**COMPLETAMENTO DELLA BANCHINA
SUL LATO NORD-EST DEL PORTO CANALE
(Porto industriale di Cagliari)**

Elaborato :	PROGETTO DEFINITIVO I LOTTO FUNZIONALE	Data :
R014		Febbraio 2014 Rev.01: 21.01.2016
	NOTA TECNICA INTEGRATIVA

NOTA TECNICA INTEGRATIVA

Impianto Antincendio Cagliari

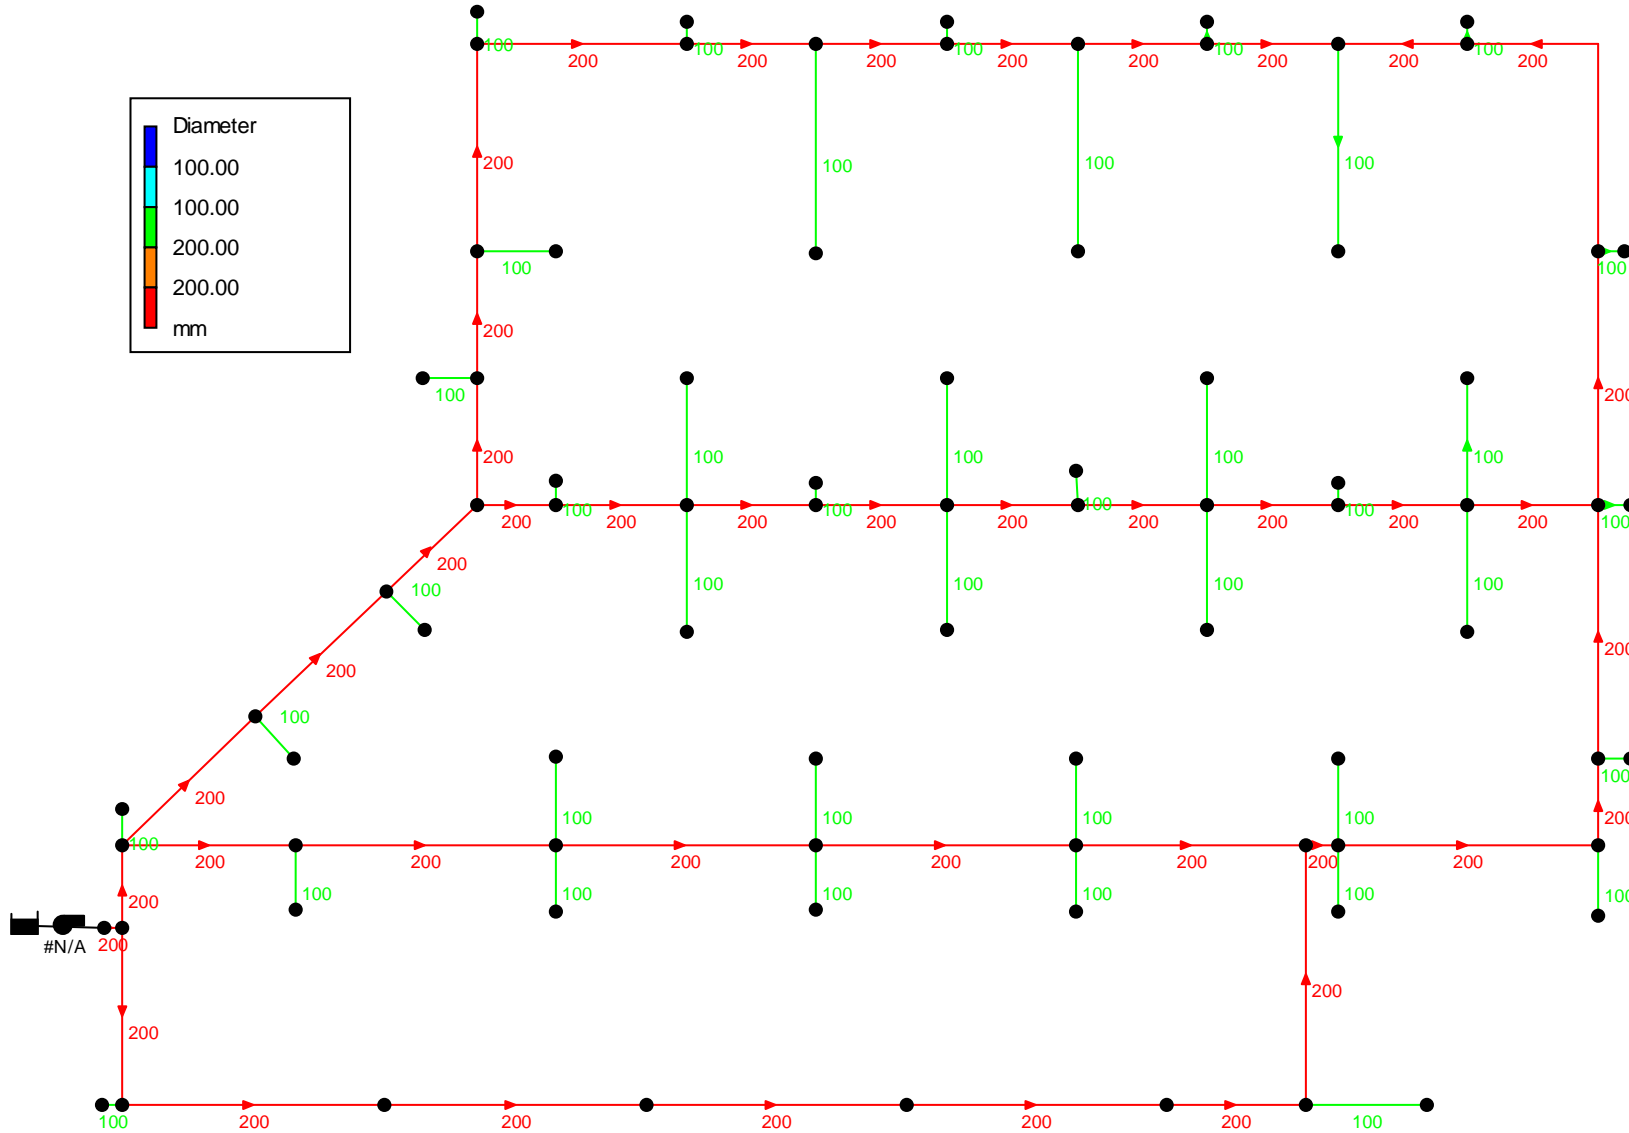
- 4) Progetto dell'impianto antincendio redatto ai sensi della norma UNI 10779 con previsione del gruppo elettrogeno per l'alimentazione dell'impianto di sollevamento già nel progetto di I lotto e parere favorevole del competente Comando dei Vigili del Fuoco,

I risultati delle elaborazioni sono sintetizzate nelle figure riportate nell'allegato 2 dall'esame delle quali si ricava che in entrambi i casi i requisiti di funzionamento indicati nella norma UNI 10779/2007 sono sempre ampiamente verificati.

Valore minimo di pressione di 4,3 bar pari a 42,16 m H2O

Valore minimo di pressione dal modello pari a **46,17 m > 42,16 m**
